Informe Final LM-AT-133-2018

Informe de Cierre de la Auditoría Técnica al proyecto: Diseño y Construcción de la Carretera La Abundancia – Florencia y Radial Ciudad Quesada, Carretera San Carlos, Ruta Nacional No. 35

Licitación Pública Internacional No. 2013LI-000011-0DE00

Preparado por:
Unidad de Auditoría Técnica
LanammeUCR

Figura 20. Curvas granulométricas de las muestras de base ensayadas por la Verificación. Fuente: Unidad Ejecutora

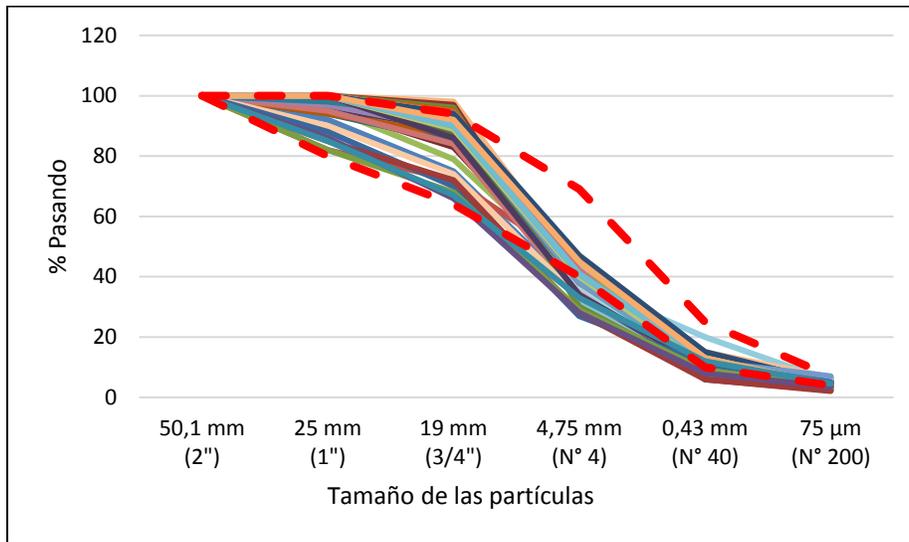
Del análisis de calidad del material empleado como base estabilizada, se determinó que el material presentó incumplimientos en su graduación; especialmente en las mallas 3/4", N°4 y N°200. La Figura 20 muestra las curvas granulométricas obtenidas de los ensayos llevados a cabo por el laboratorio de verificación de calidad. Las líneas punteadas rojas representan los límites especificados.

Figura 22. Distribución de frecuencias de la resistencia a la compresión inconfínada de las muestras de base ensayadas por el organismo de verificación de calidad.

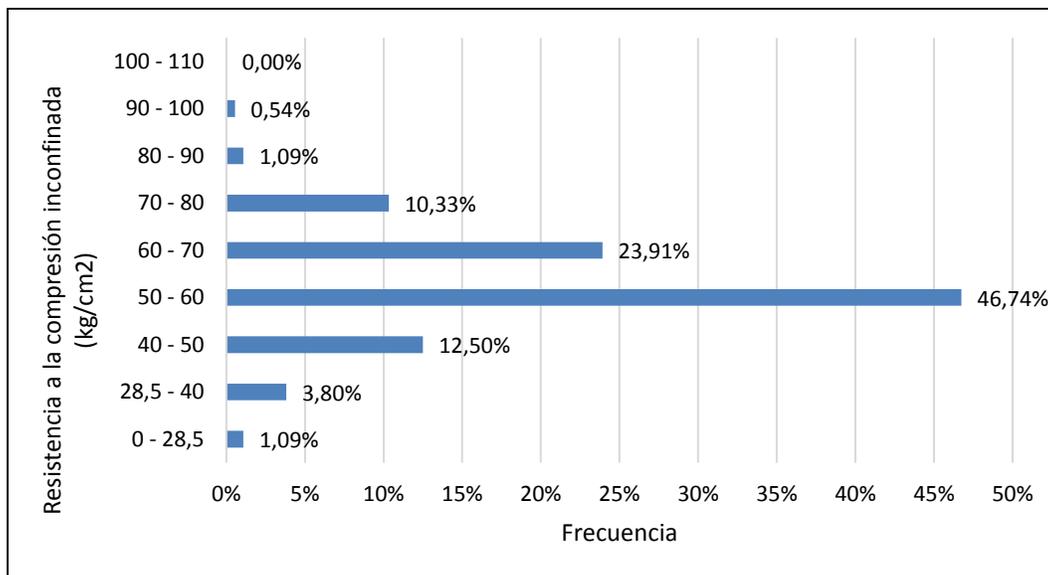
La Figura 22 muestra la distribución de frecuencias de las resistencias a la compresión simple obtenida para las muestras de base estabilizada ensayadas por el laboratorio de verificación de calidad. En la Figura 22, es posible observar que se obtuvieron resistencias de hasta 3 veces la resistencia de diseño (3,0 MPa), lo cual aumenta el riesgo de producir una base muy rígida susceptible al agrietamiento por contracción del material, de ahí el límite superior que sugiere el CR-2010.

Figura 30. Curvas granulométricas obtenidas de las muestras ensayadas por el laboratorio de verificación de calidad para la mezcla asfáltica producida según el diseño de mezcla 10-46-2018. Fuente: Unidad Ejecutora

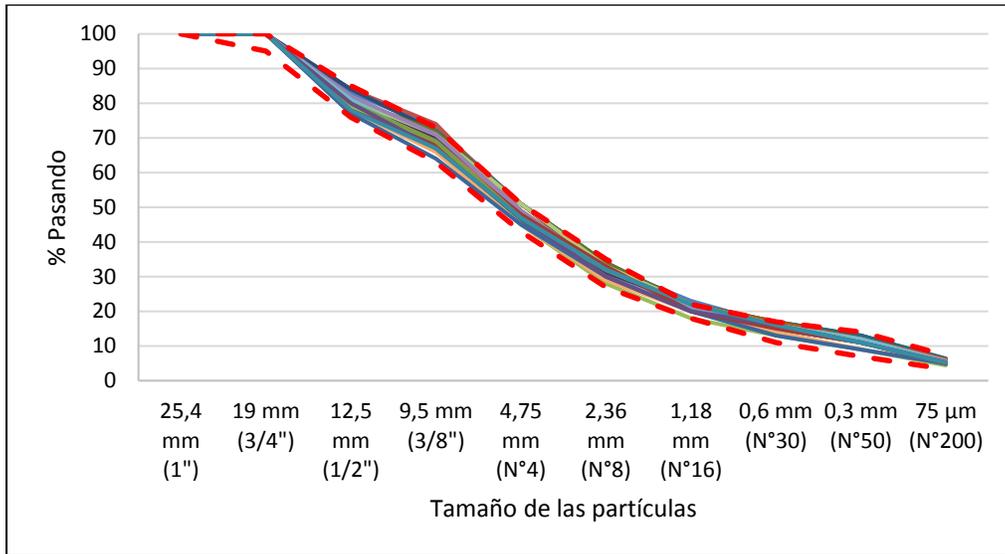
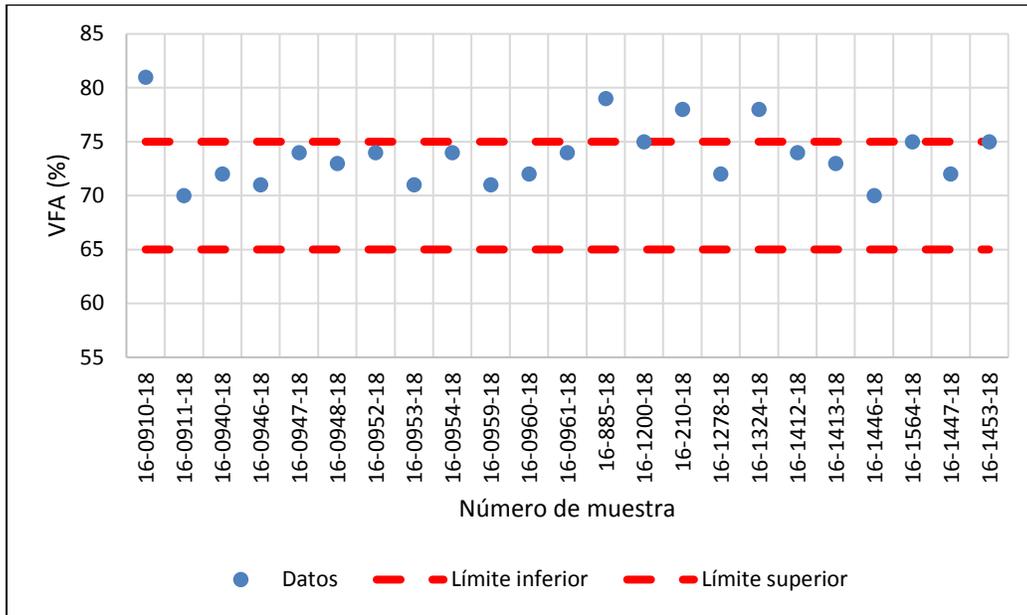
Por su parte, la mezcla asfáltica producida según el diseño de mezcla 10-46-2018 (MAC-2) presenta incumplimientos en su graduación (específicamente en la malla N°16) y en el contenido de vacíos llenos de asfalto (ver Figura 30 y Figura 34; respectivamente).

Figura 42. Resultados del porcentaje de vacíos en sitio obtenidos de las muestras extraídas por el laboratorio de verificación de calidad para la mezcla asfáltica empleada en el proyecto

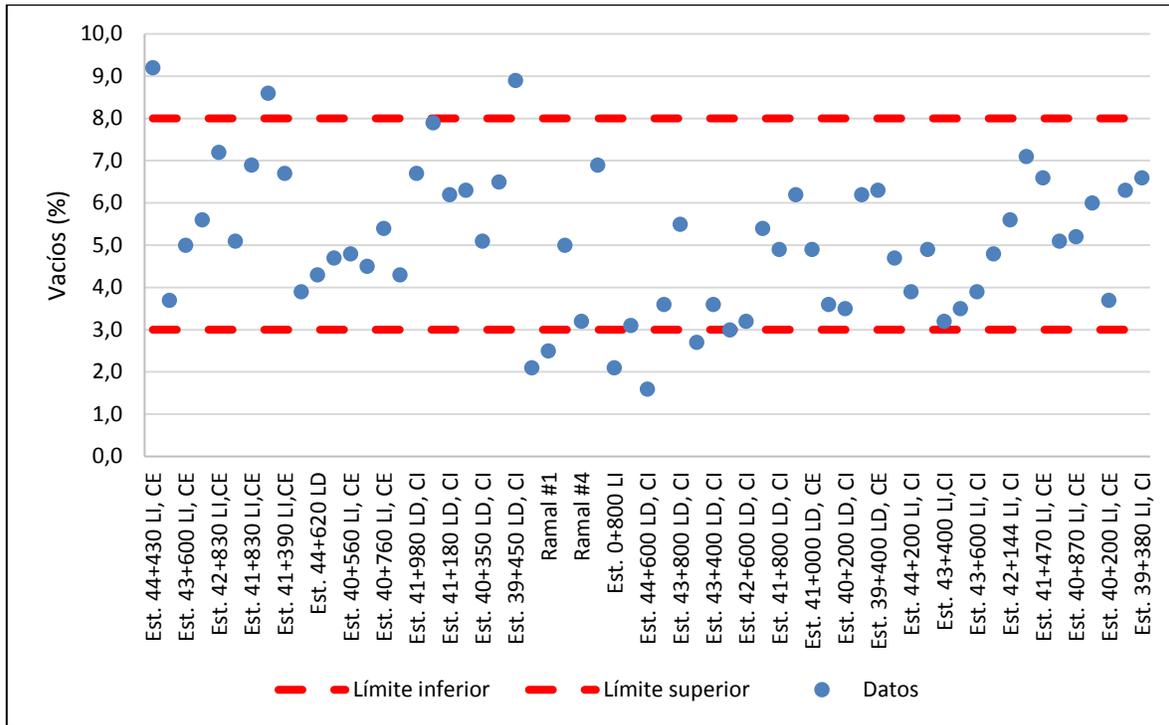
En cuanto al porcentaje de compactación en sitio, se obtuvo un porcentaje considerable de muestras con un porcentaje de compactación excesivo para los meses de abril de 2018 y mayo de 2018 (ver Figura 42), de ahí que el factor de pago obtenido para estos meses es menor al 100% (ver Tabla 13). Una compactación excesiva genera un pavimento muy rígido y susceptible a la exudación.
